改善箇所説明図

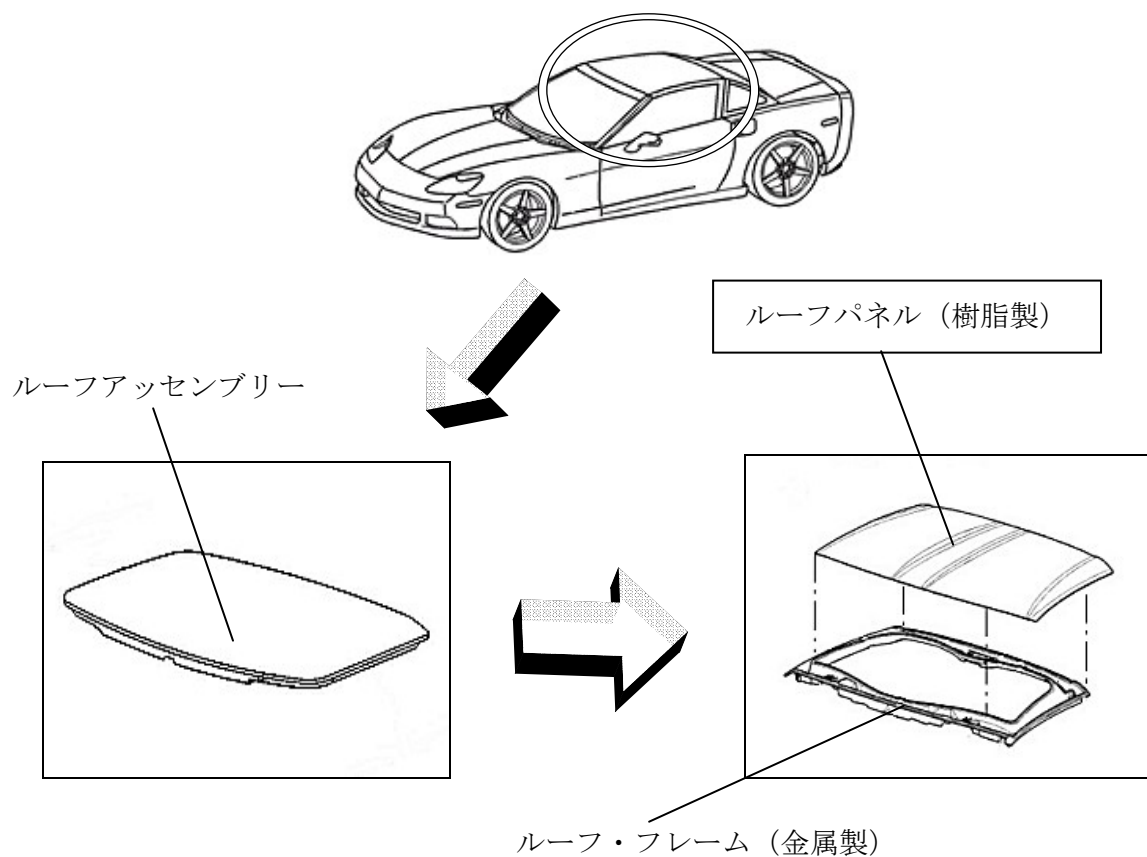
基準不適合発生箇所

屋根部分の金属製フレームと樹脂製パネルとの接着が不十分なため、走行中の振動等により接着が剥がれることがある。そのため、そのまま使用を続けると、当該パネルが外れ、最悪の場合、脱落するおそれがある。

全車両、当該部分を点検し、接着剤の補充をする。なお、剥がれが確認できたものは、樹脂製パネルを対策品と交換する。

運転席前部側ドアピラー下部に
黄ペイントを塗布
